Dodatek č. 1

Smluvní strany tímto prohlašují, že dne 21.08.2020 uzavřeli smlouvu o dílo, jejímž předmětem je provedení stavebních prací na veřejné zakázce s názvem: „**III/00719 a III/10145 Bouchalka, úprava křižovatky**“ (dál jen „**Smlouva o dílo**“). Na základě dohody smluvních stran a ve vazbě na čl. XV. odst. 14.1 Smlouvy o dílo, uzavírají smluvní strany tento dodatek č. 1 ke Smlouvě o dílo (dále jen „**Dodatek č. 1**“).

Krycí list ZBV

Změnový list

Výměra vozovkové výztužné vrstvy z geomřížoviny

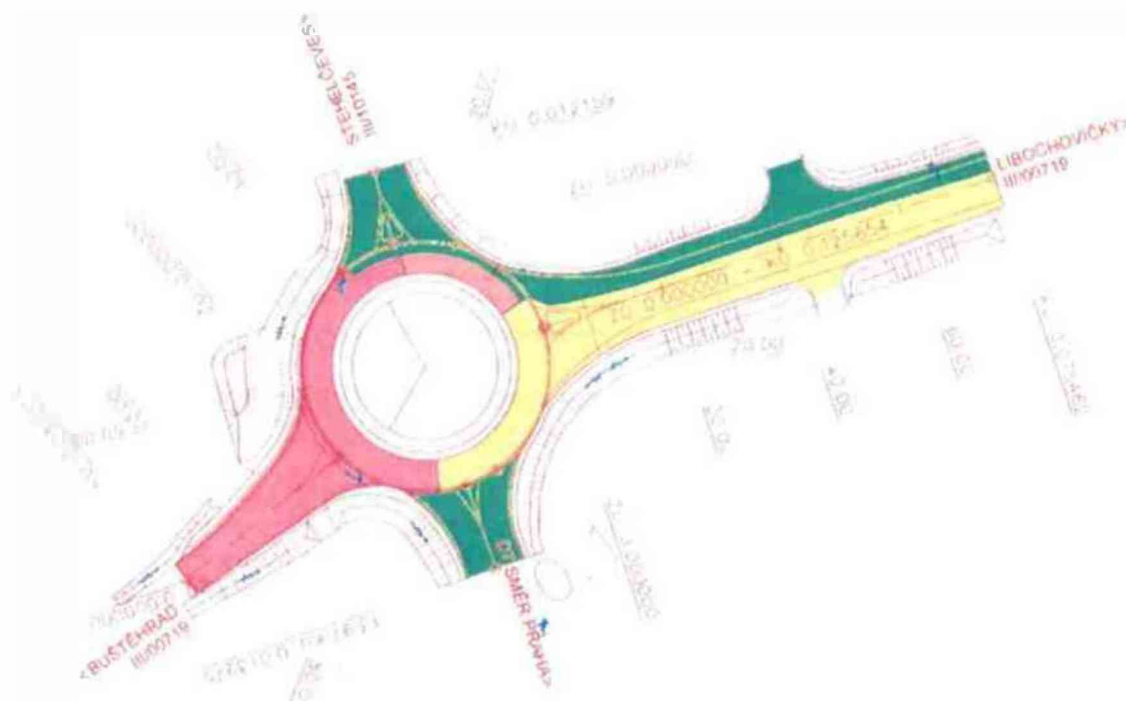
3. Úprava asfaltového souvrství vozovky po provedeném odfrézování

Při kontrolní pochůzce po provedeném odfrézování bylo shledáno, že stav vozovky neodpovídá stavu popsáném v Diagnostice vozovky z roku 2018. Předběžný průzkum objednatele byl proveden v rozsahu obvyklém vzhledem k rozsahu rekonstrukce a svou četností byl vypovídající skutečnému stavu vozovky. Po odfrézování asfaltových vrstev v rámci navržené okružní křižovatky ale bylo zjištěno, že asfaltové souvrství je v prostoru křižovatky proměnné a v některých místech bohužel nedosahuje hodnot předpokládaných v rámci diagnostiky vozovky. Proto bylo přistoupeno k úpravě asfaltového souvrství tak, aby konstrukce odpovídala návrhovým předpokladům uvedeným v dokumentaci.

Geomříž m ²	Rozpočet m ²	Aktuálně v projektu m ²	Rozdíl proti rozpočtu m ²
Výztužná vrstva	28	278	250
